RESPUESTA A COMENTARIOS DE LA NOTA

DEIA-DEEIA-AC-0013-2006-2023

RESIDENCIAL PASEO DEL BOSQUE III

Por este medio, damos respuesta a nota aclaratoria **DEIA-DEEIA-AC-0113-2006-2023**, relacionada con el proyecto Residencial Paseo del Bosque II – EsIA – CAT II, ubicado en el corregimiento de los Algarrobos, distrito de Dolega, provincia de Chiriquí.

6. PLANOS DEL PROYECTO

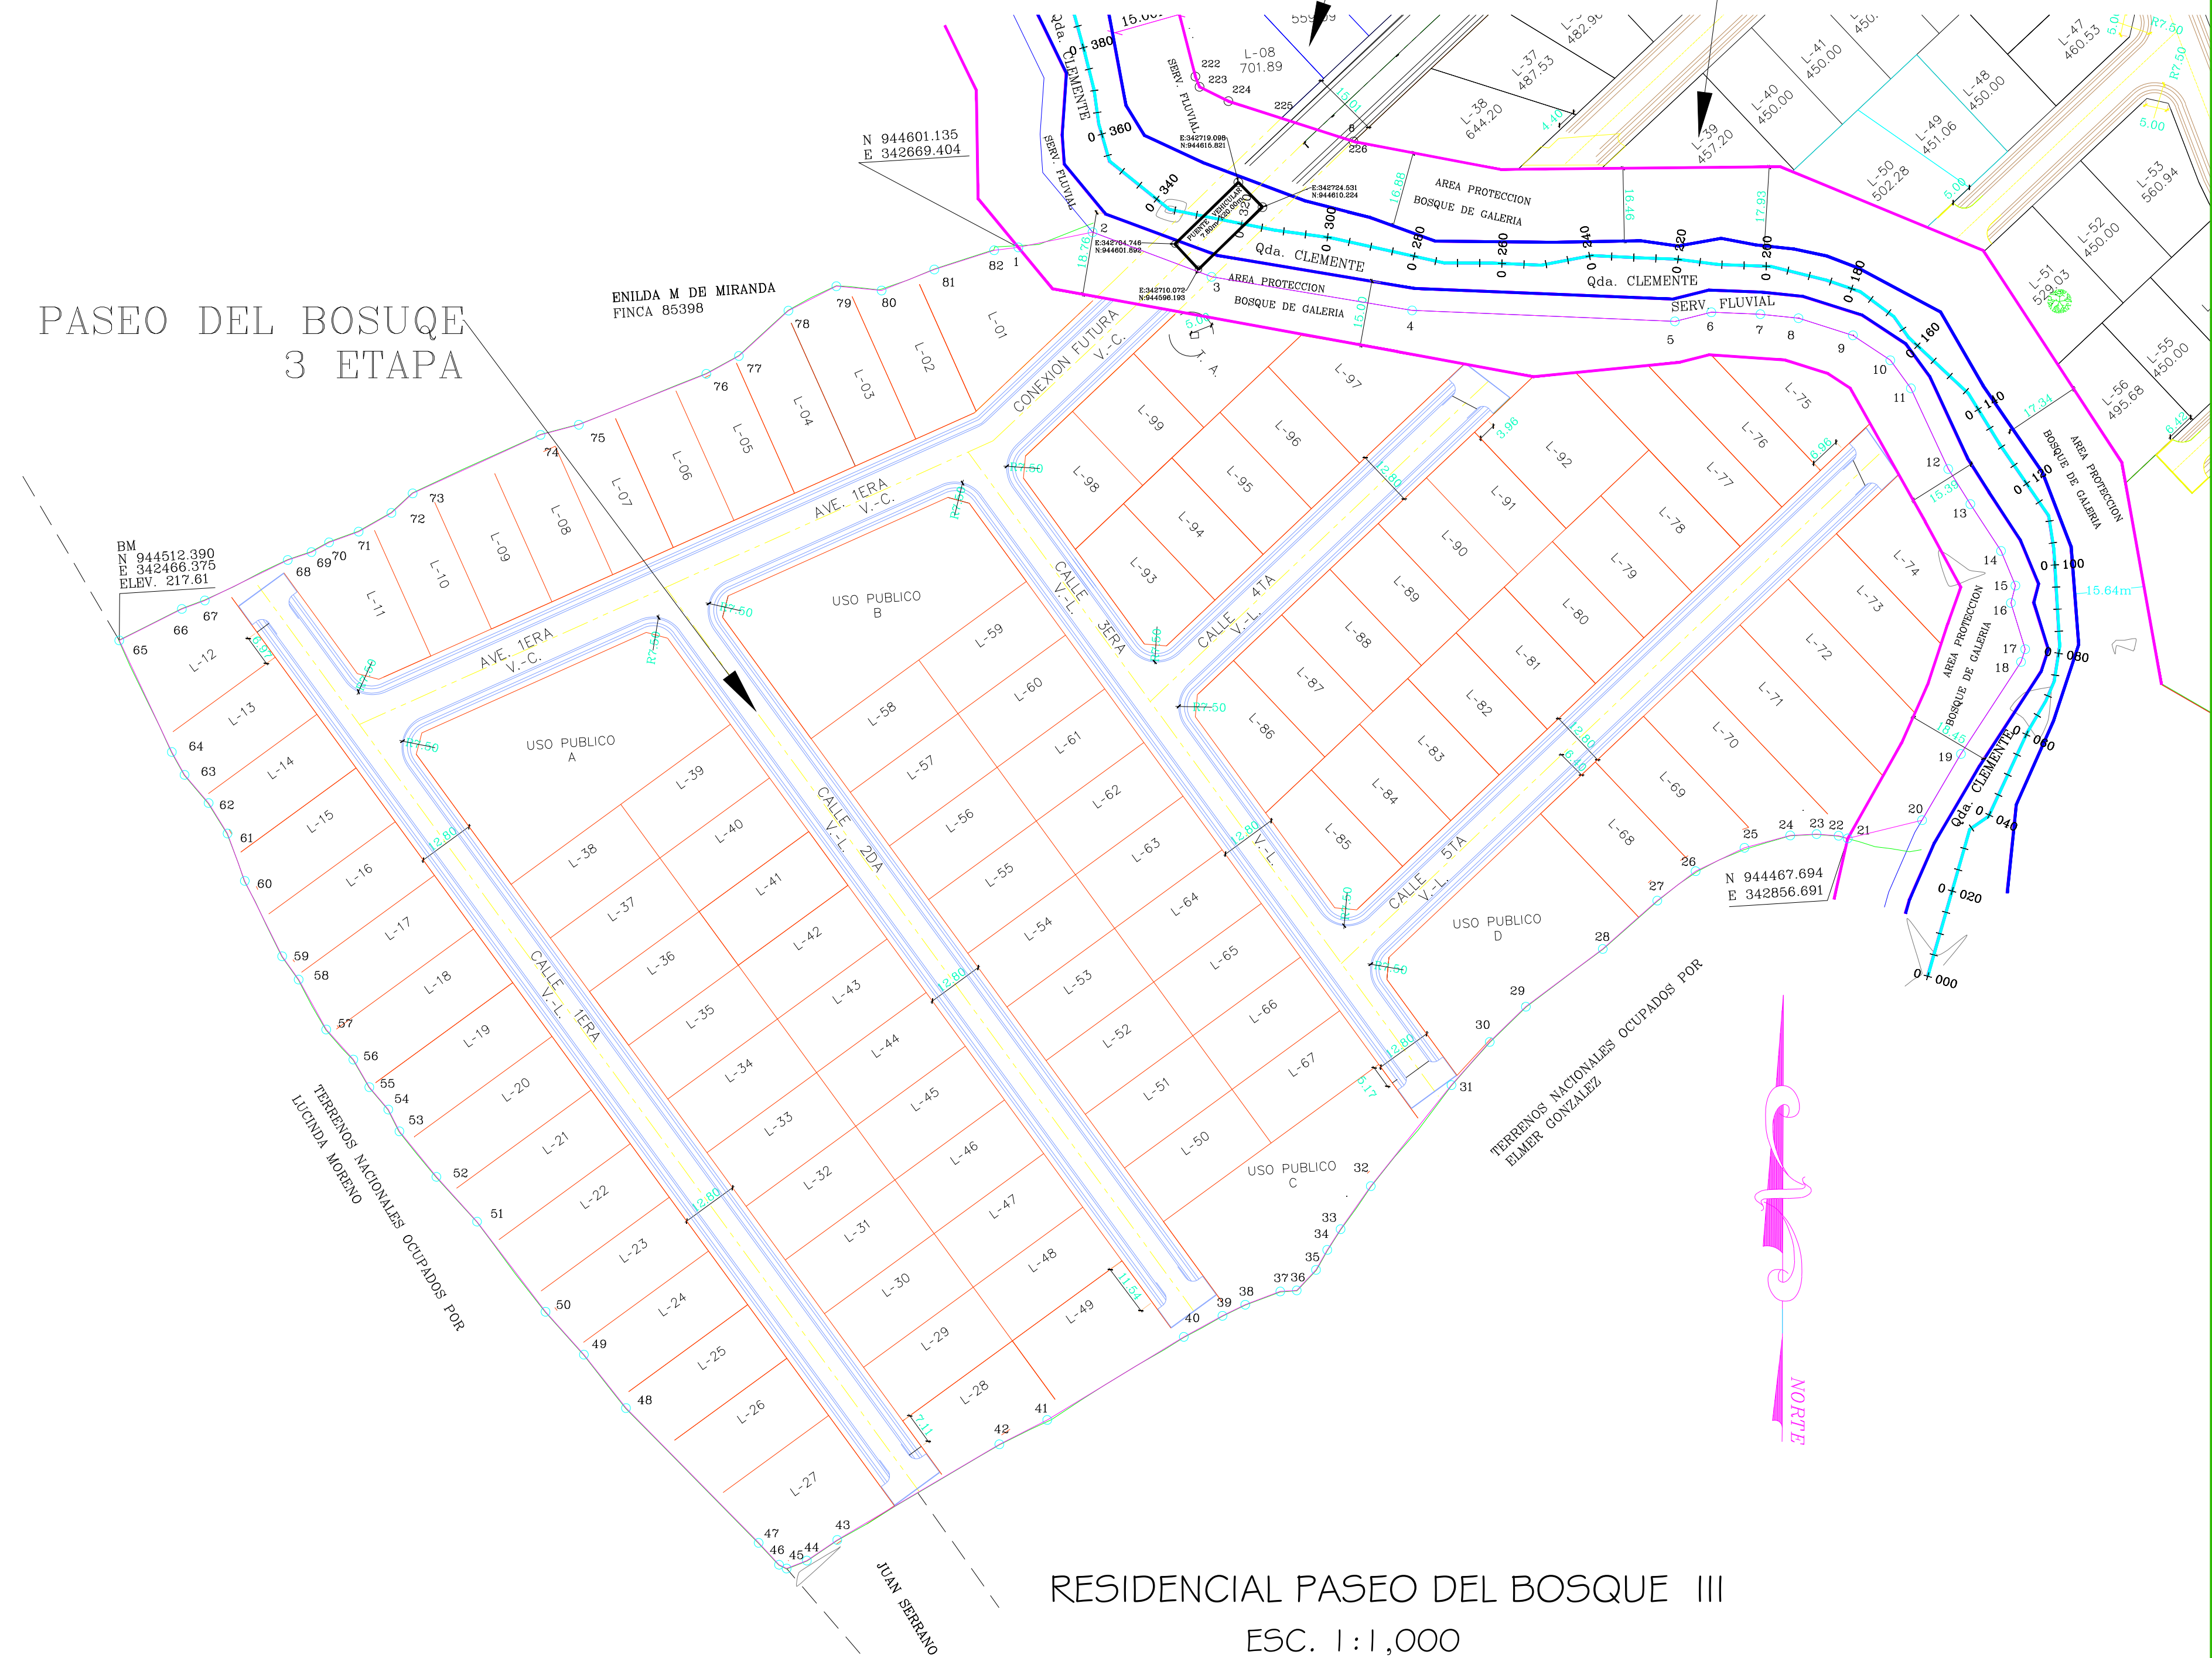
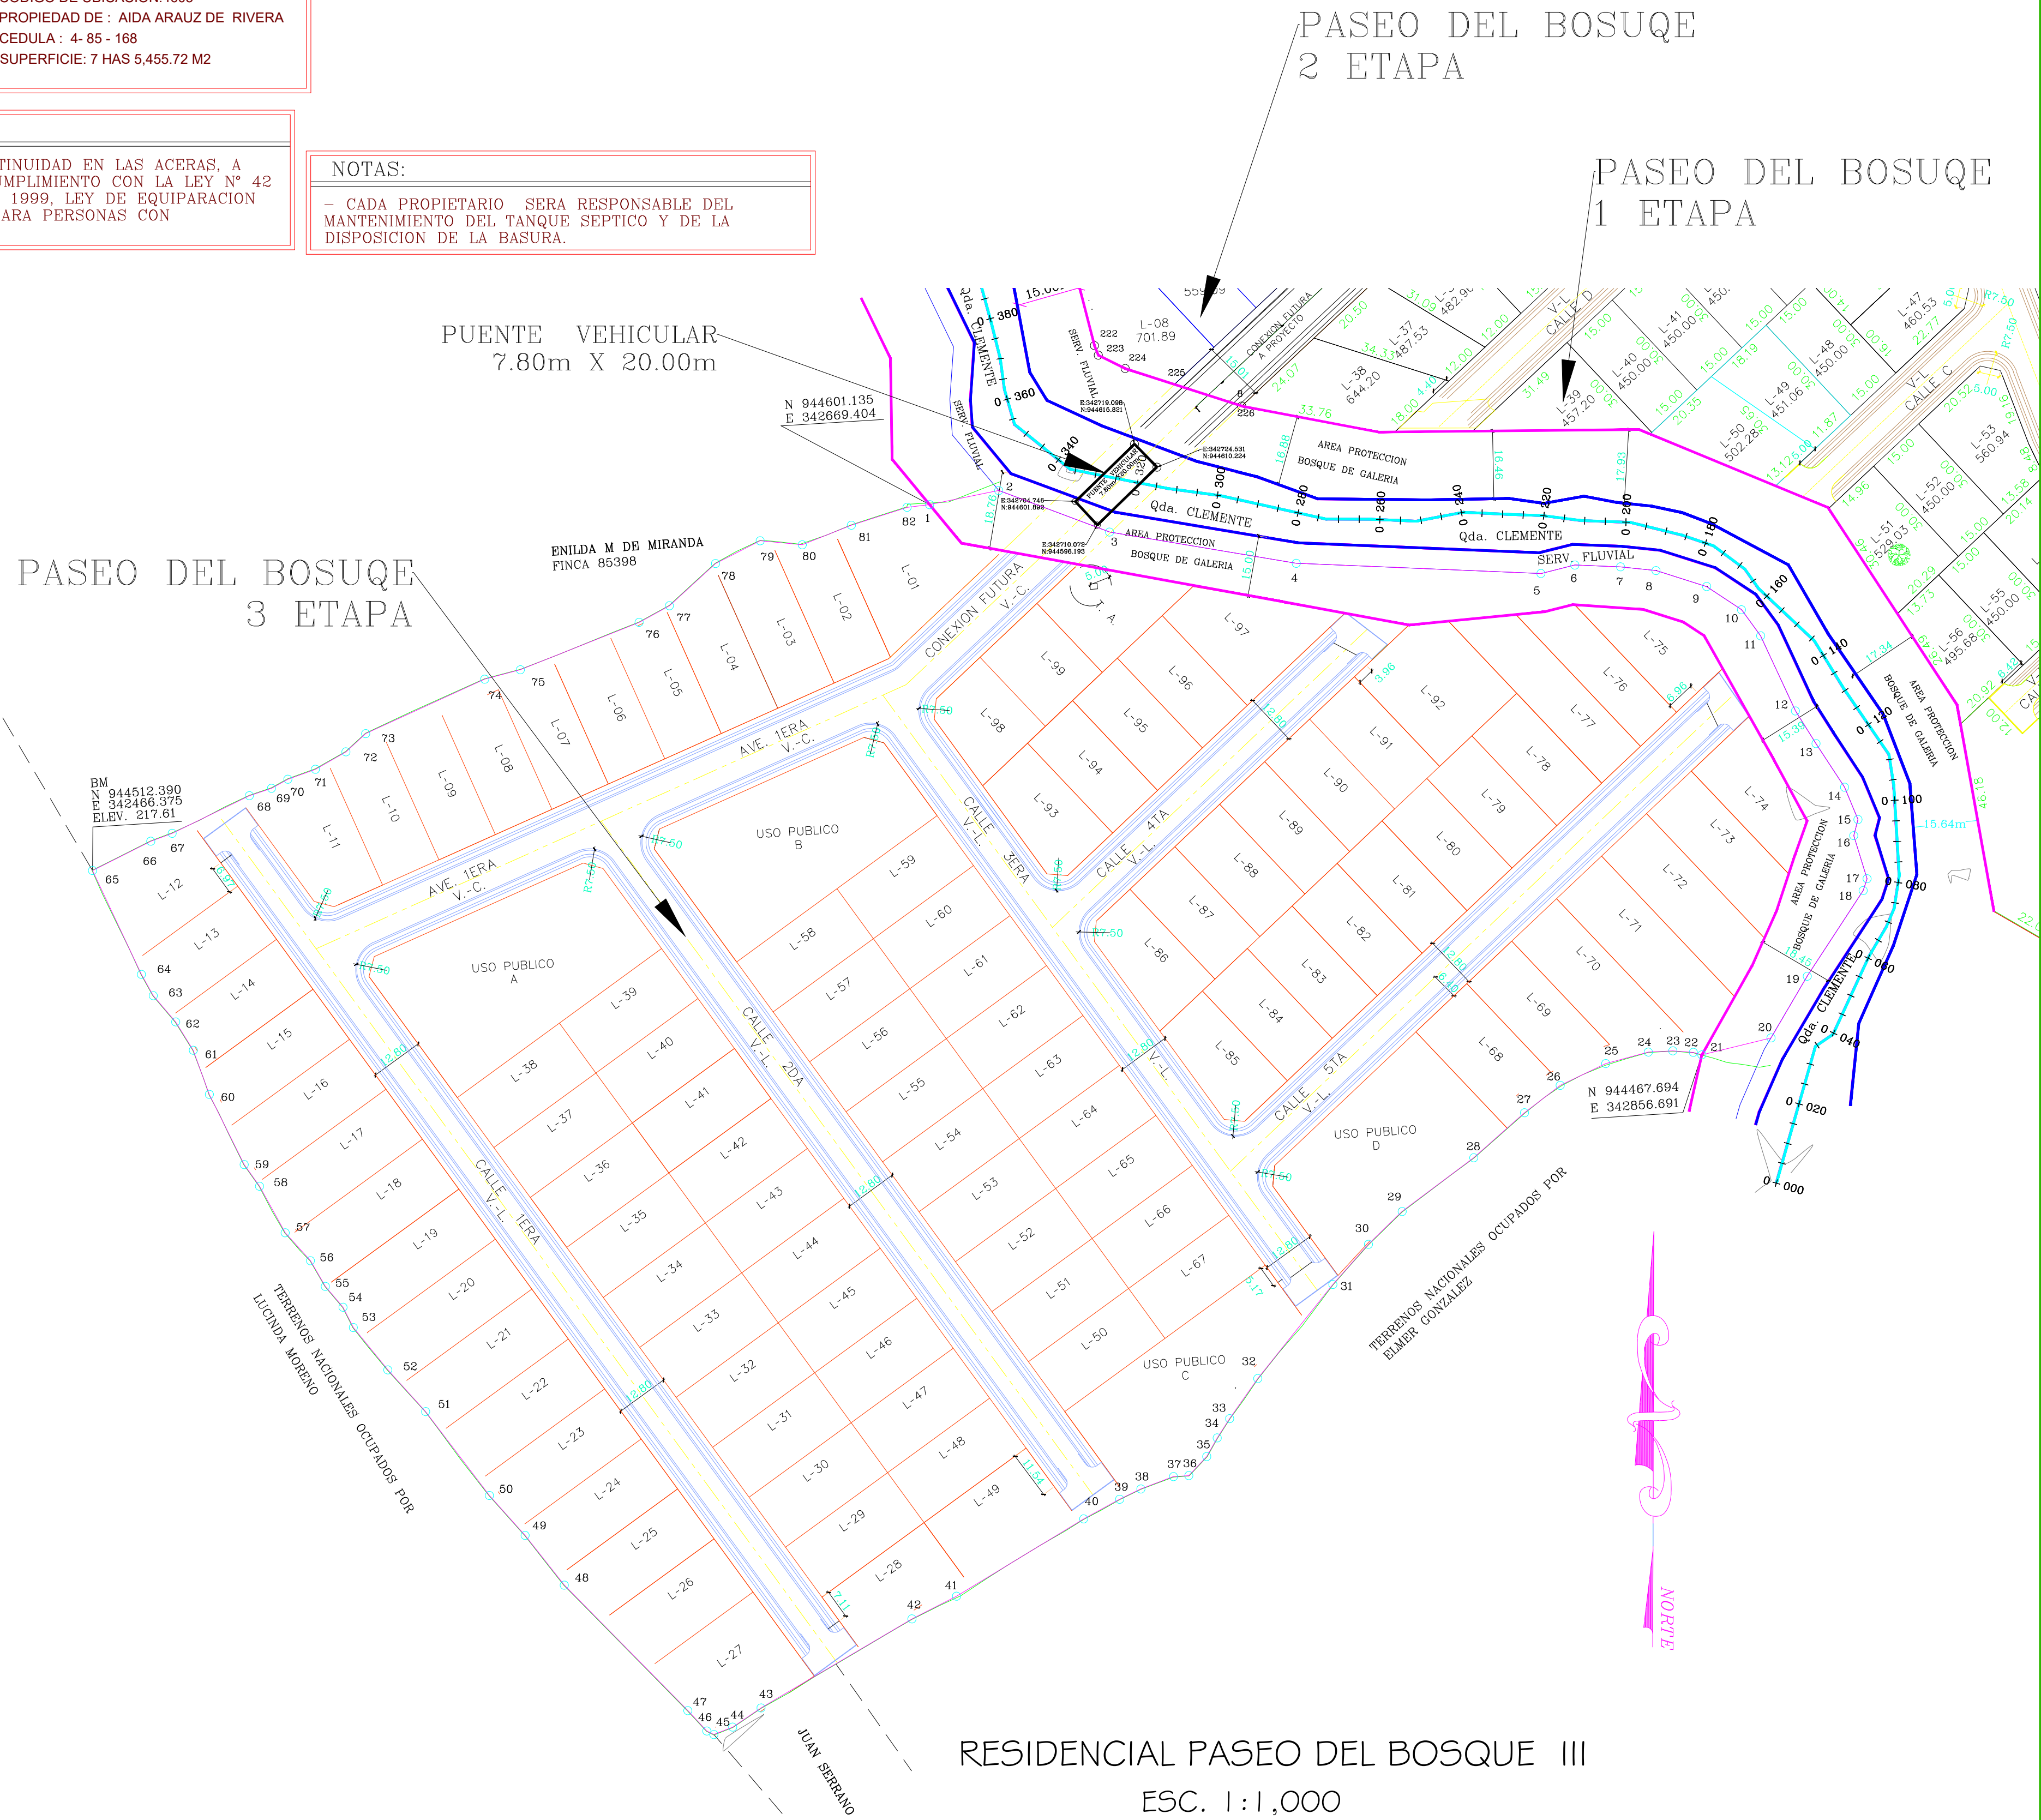
- a. Aportar plano donde se indique el ancho del cauce de la quebrada Clemente donde se establezca el área de protección con sus respectivas coordenadas de tal manera que cumpla con lo establecido en la Ley 1 de 3 de febrero de 1994 (Ley Forestal).

- a. El distrito de Dolega no cuenta con Plan Local de Ordenamiento Territorial (PLOT), por lo que se deberá solicitar asignación de uso desuelo para la finca, donde se desarrollará el Proyecto Residencial Paseo del Bosque III.
- b. Presentar plano general del anteproyecto que nos permita visualizar el proyecto, distribución de los usos de suelo, tamaño de lotes, viabilidad, ubicación del pozo de agua.

- a) En los planos que se presentan en anexo, se muestra el área de protección forestal de la Qda. Clemente. En dicho plano se marcan claramente los retiros del proyecto con respecto a la fuente de agua, 15m, 15.39m, 18.45 m, 19.78 m; además, esta franja de 5,394.52 m² está contemplada dentro del diseño del proyecto identificada como Área No Desarrollable. El ancho de la Qda. Clemente quedó plasmado en el Estudio Hidrológico e Hidráulico hecho para esta fuente de agua, páginas 243-248 del estudio de impacto ambiental; también, se esta información se presenta en la página 238 Modelación Hidráulica de la Qda. Clemente. Las coordenadas de aproximación de la Qda. Clemente son las siguientes:

- a) La Asignación de Uso de Suelo para el proyecto Residencial Paseo del Bosque III fue otorgada por el MIVIOT según la Resolución N°1260-2022 del 30 de diciembre de 2022.
- b) En anexo se presenta el plano general del anteproyecto del proyecto con la distribución de los usos del suelo, tamaño de lotes, viabilidad, ubicación del pozo de agua.
